PROTOKÓŁ NR GKG.GZ.4091.2962.2017 - odpis

z narady koordynacyjnej dotyczącej uzgodnienia usytuowania sieci uzbrojenia terenu przeprowadzonej na podstawie art. 2 pkt 11, art. 7d pkt 2, art. 28b, art. 40b.1.pkt 6 ustawy z dnia 17 maja 1989 r. - Prawo geodezyjne i kartograficzne (Dz. U. z 2016 r. poz. 1629 z późn. zm.).

Przedmiot uzgodnienia : **Sieć i przyłącza kanalizacji sanitarnej, sieć i przykanaliki kanalizacji deszczowej, sieć i 3 przyłącza wodociągowe, sieci energetyczne nn i SN kablowe i napowietrzne i oświetlenie, 2 przyłącza gazowe, kable energetyczne NN instalacja zalicznikowa (instalacja odbiorcy)**

obręb Gołęczewo, ul. Boczna, Lipowa, Oświatowa, Gryczana, Polna, Wiśniowa, Czereśniowa, Kwiatowa, Modrakowa, Pszenna, Zbożowa, Rolna, gminna 1 i 2, działki wg załącznika nr 1, gmina Suchy Las powiat poznański, woj. wielkopolskie

**Zespół Koordynacji Usytuowania
Projektowanych Sieci Uzbrojenia Terenu
POWIATU POZNANSKIEGO
ZAŁĄCZNIK DO PROTOKOŁU
2962.2017
Nr. 93.0
rys. 11**

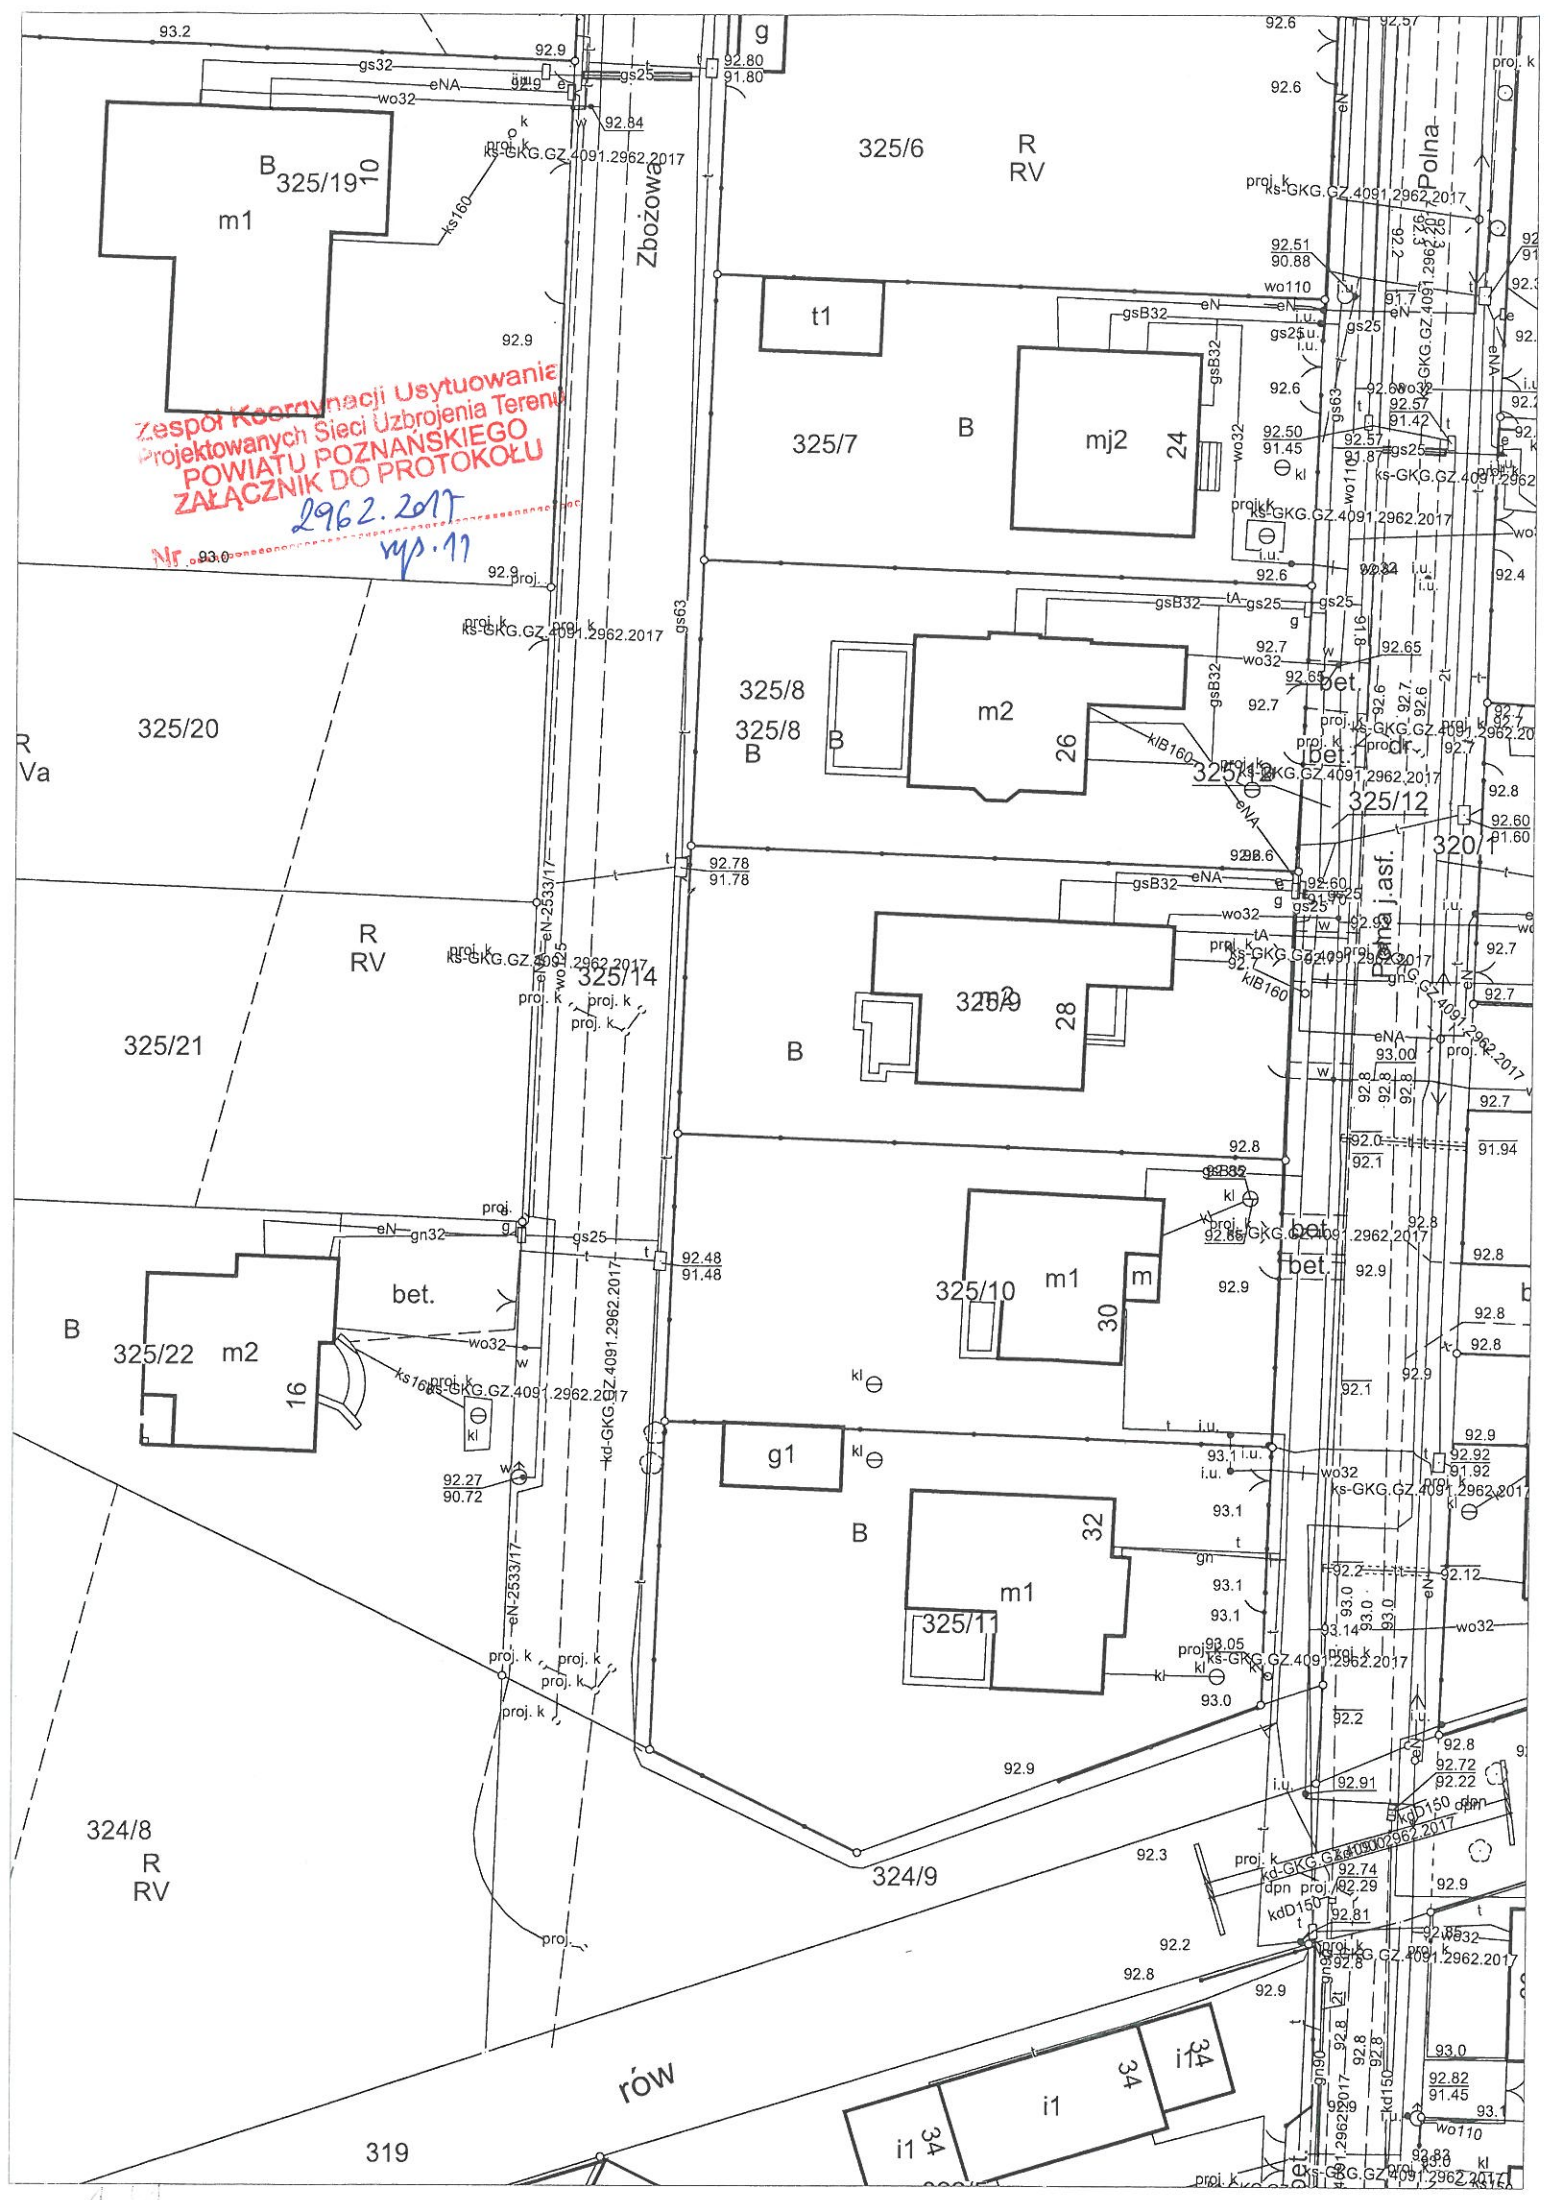
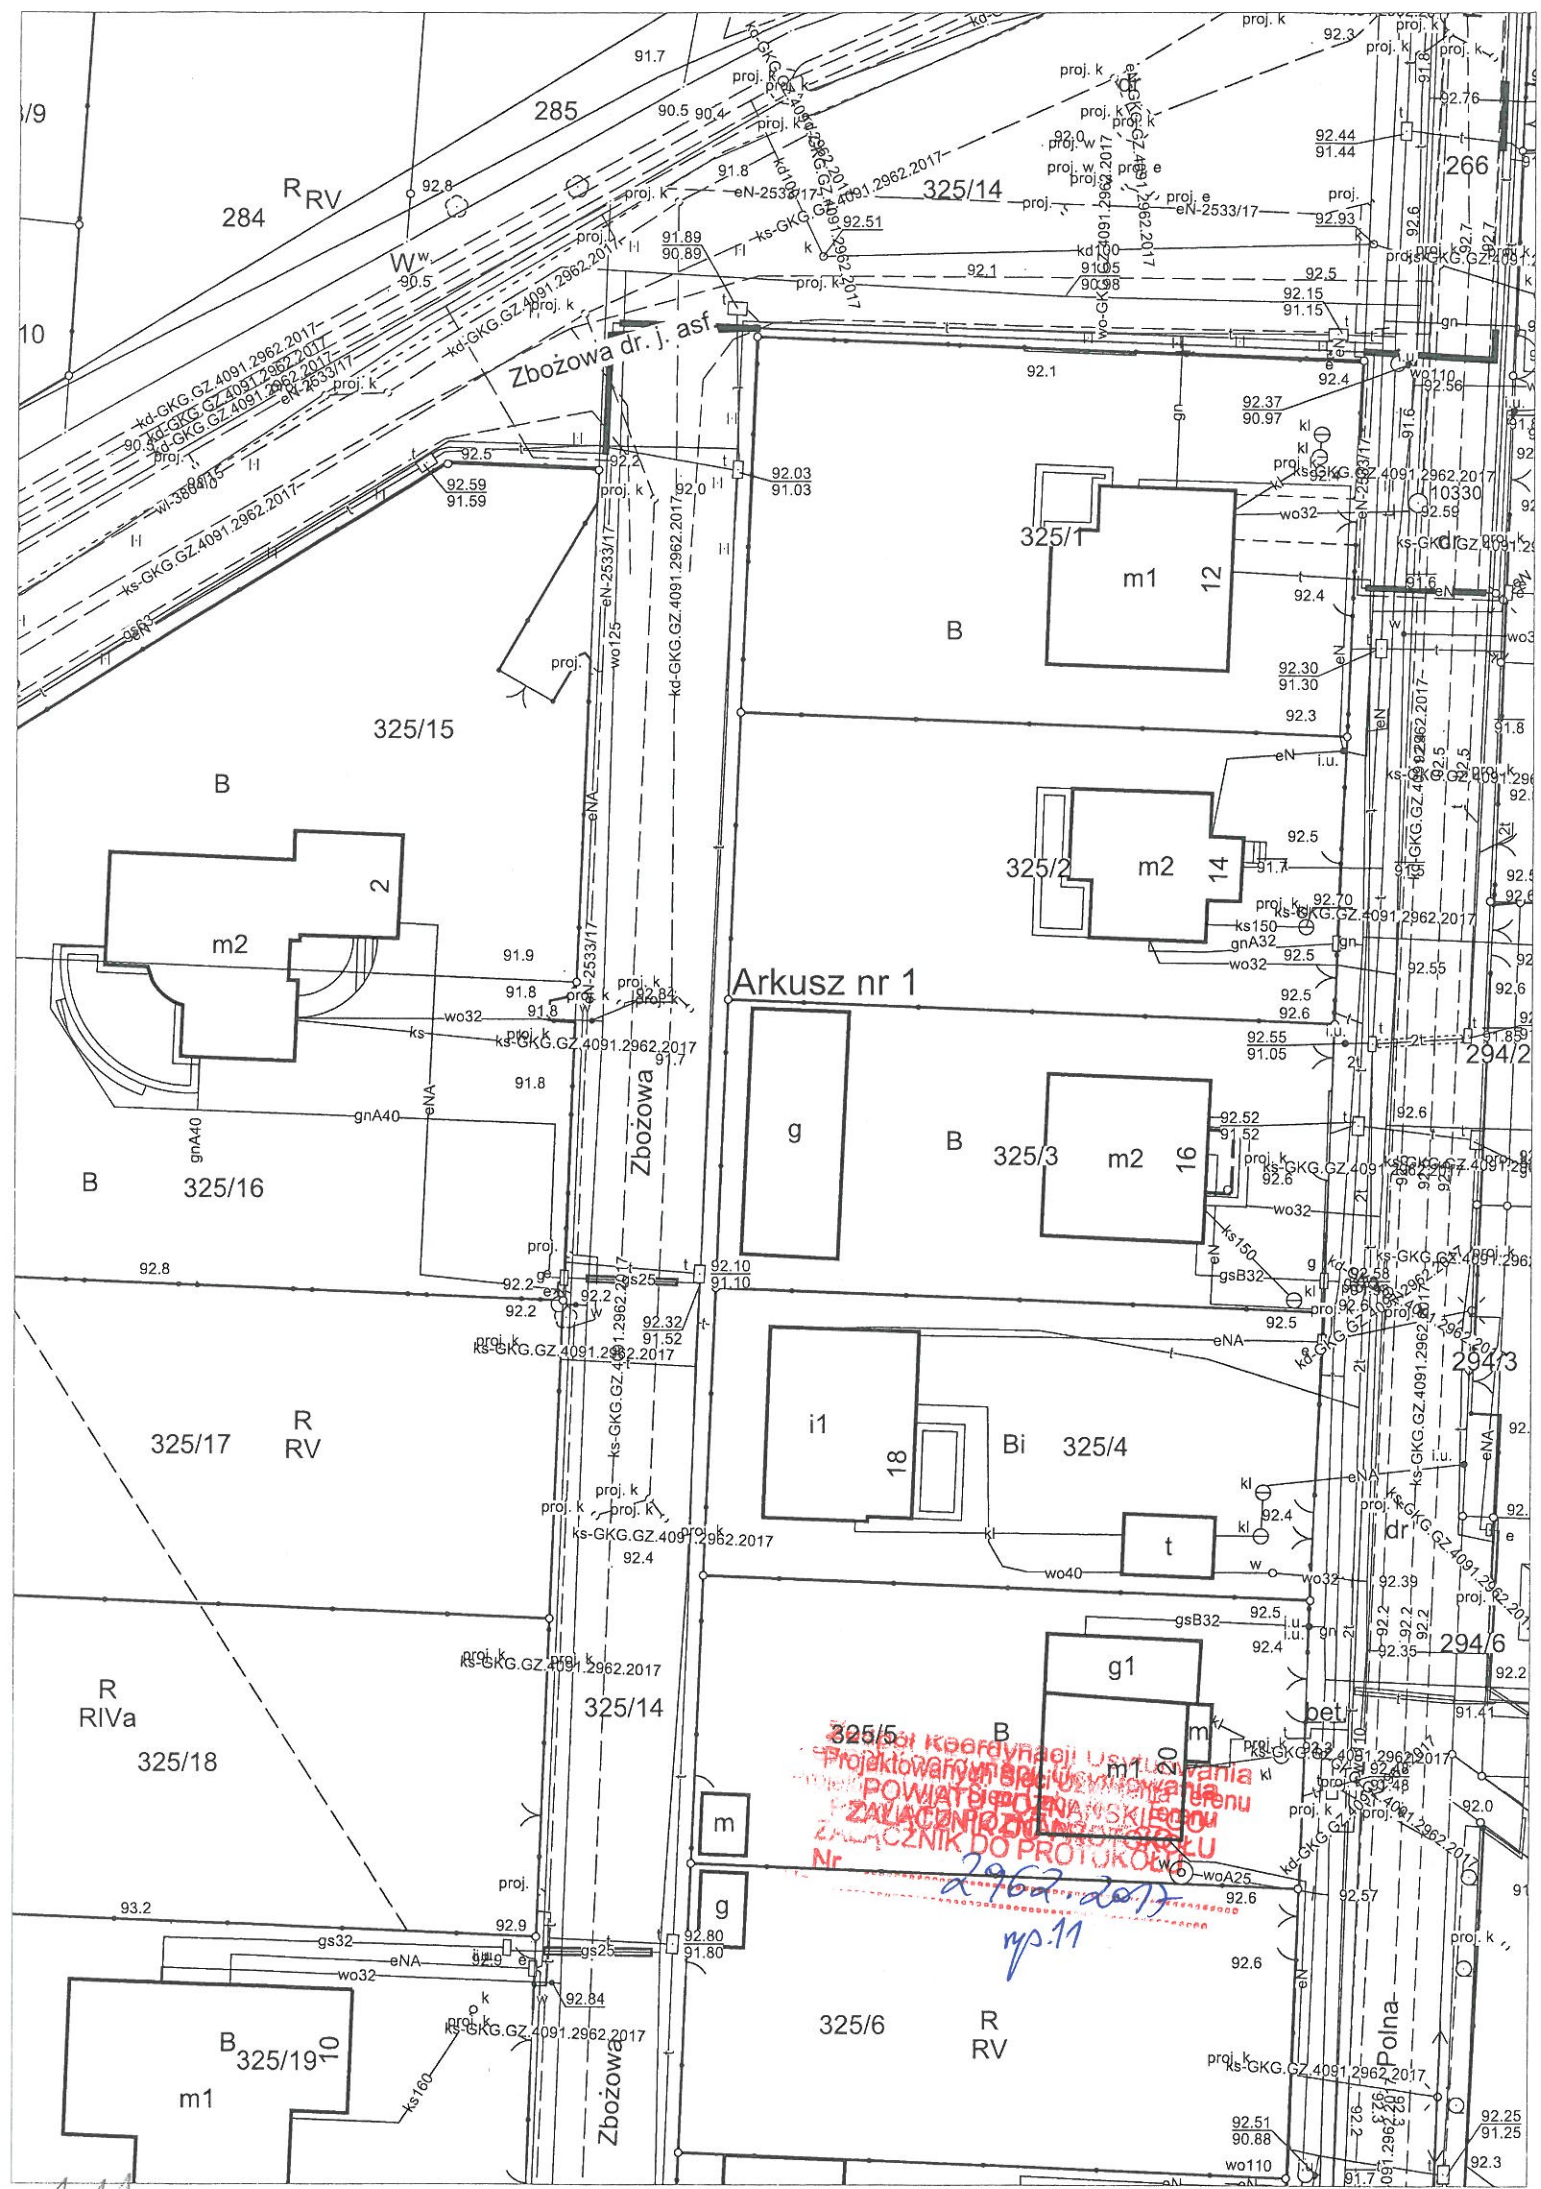
Rys. 11 – dołączono 2 mapy A4 z projektowaną siecią oświetlenia n.k. 2533/2017.
